Title		
Size A3	Number	Revision
Date: 4/12/2024		Sheet of
File: D:\Work\..\Relay_jiang_FS.SchDoc		Drawn By:

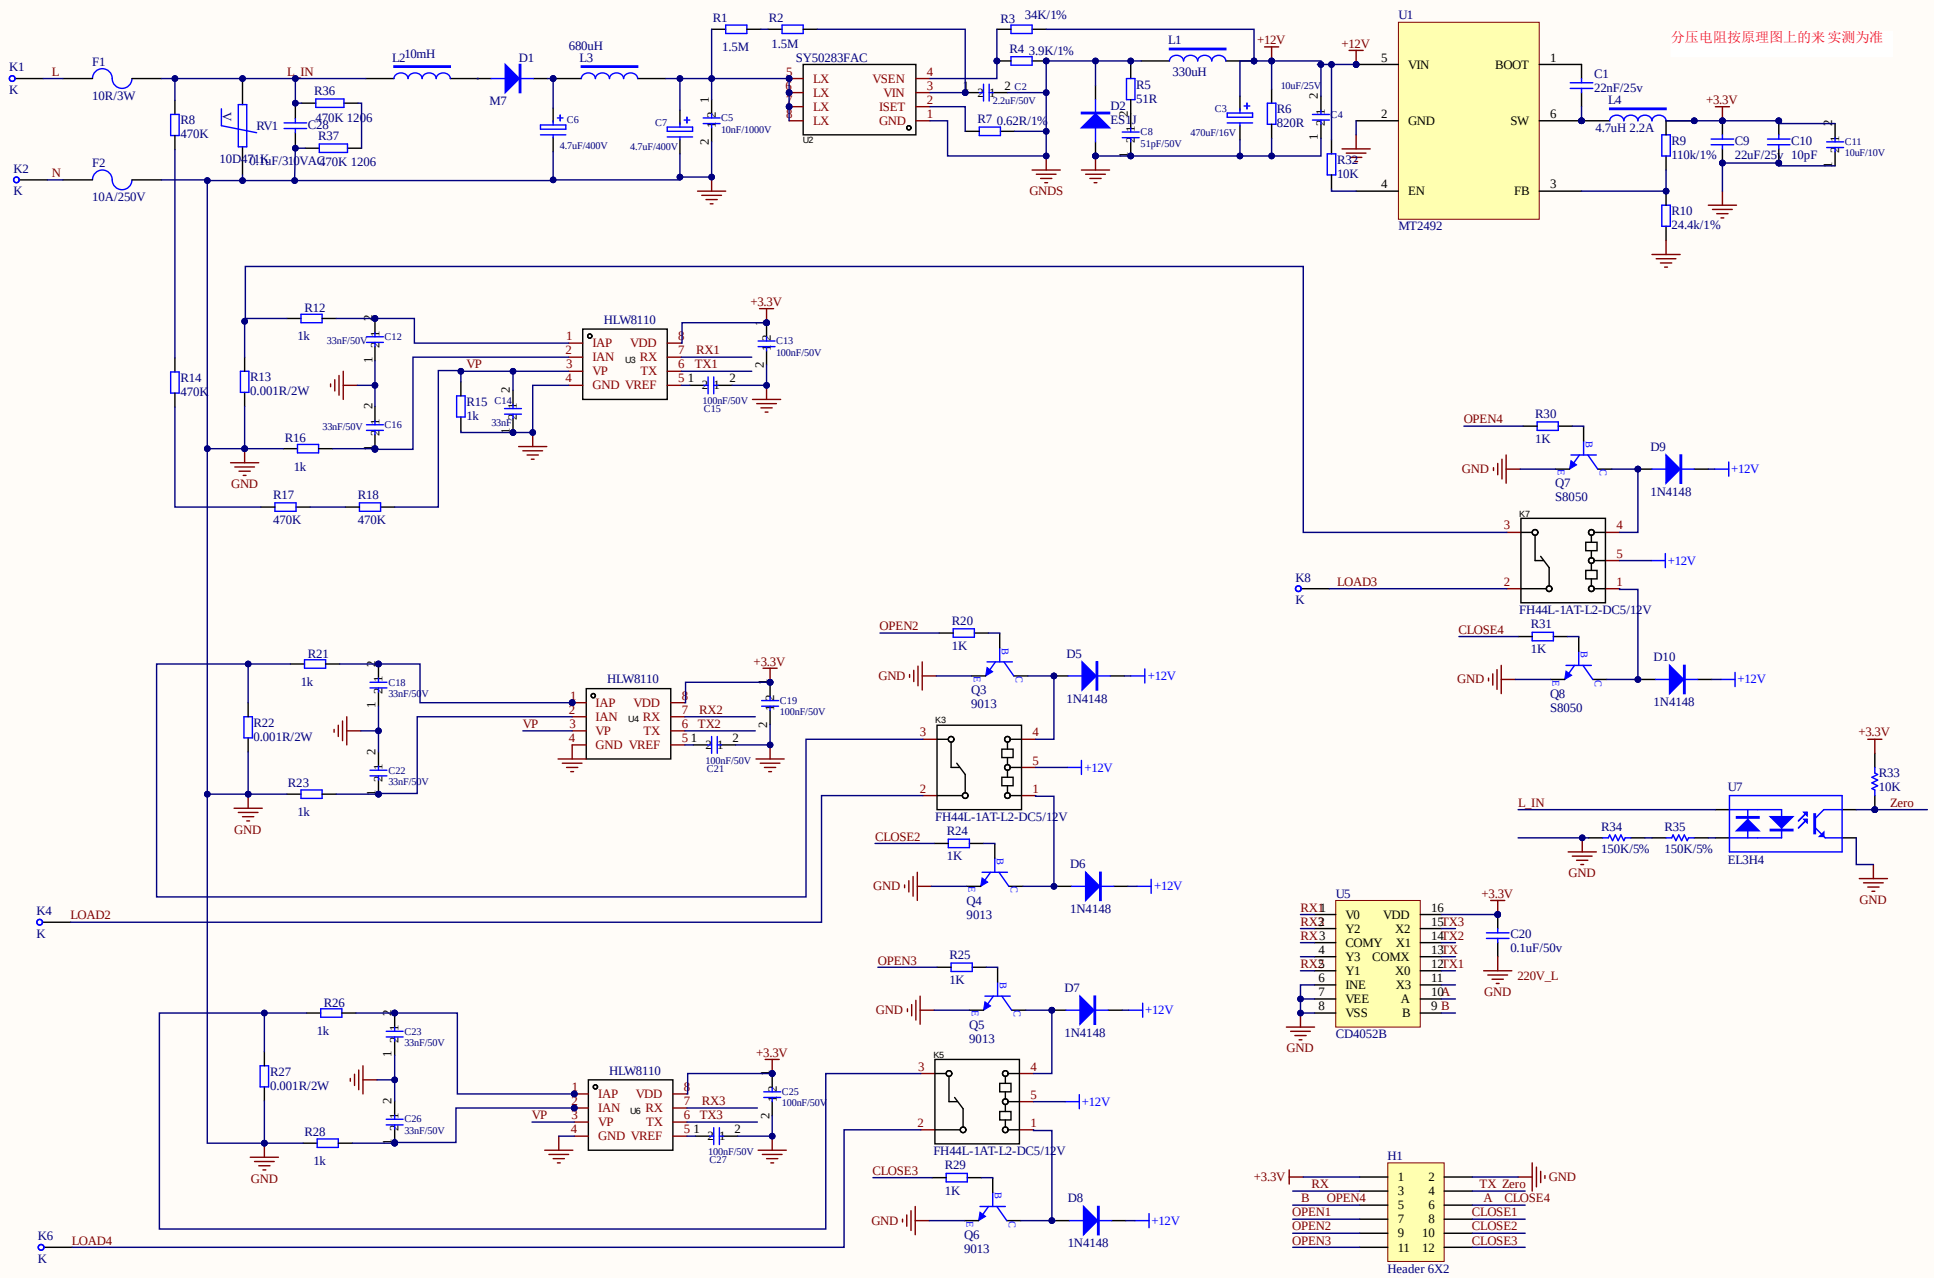
r3实际没有34k用的是36k1206
r4用的是3.9k0805

分压电阻按原理图上的来 实测为准
